協力工場 不良品連絡書

仕様番号	504119-4008
品名	0.4 BB CONN H=0.7 HRF+P PLUG NAIL
ロットNo	13.05.28.1.08(30531TA74)
連絡受理日	2013/8/5
対象数量	10,000

工程異常処理報告書

504119-4008変形不具合発生原因

巻き取り工程図

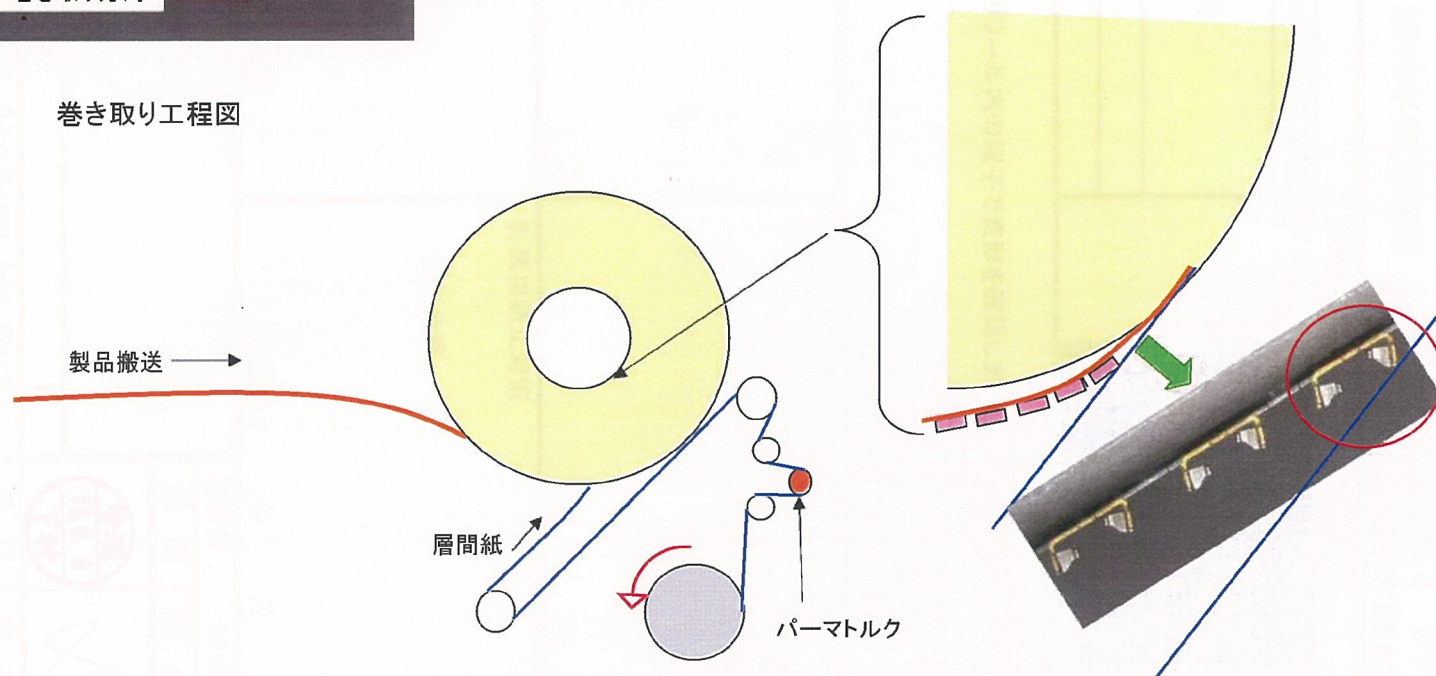
不具合現品の状態

不具合現品の状態から発生原因としてめっき巻き取り工程で発生させたと推測されます。

巻き取りテンションが強めに設定されていたことから、径の小さいリール中心部で巻き込み側の端子突起部に層間紙が強く当たり変形を発生させた。

・巻き取りテンションの設定を見直しました。(2013年8月8日より実施)
(パーマトルクテンション設定値 従来より30%down)

・加工条件表を改訂します。(2013年8月7日改訂済み)

・今回の不具合事例と巻き取りトルク設定値変更について作業者に教育致します。
(2013年8月13日まで実施)

・巻き取りテンション変更後の加工品3リールについてテンション設定の妥当性を出荷前に製品を巻き出して確認致します。(次回加工時に実施)
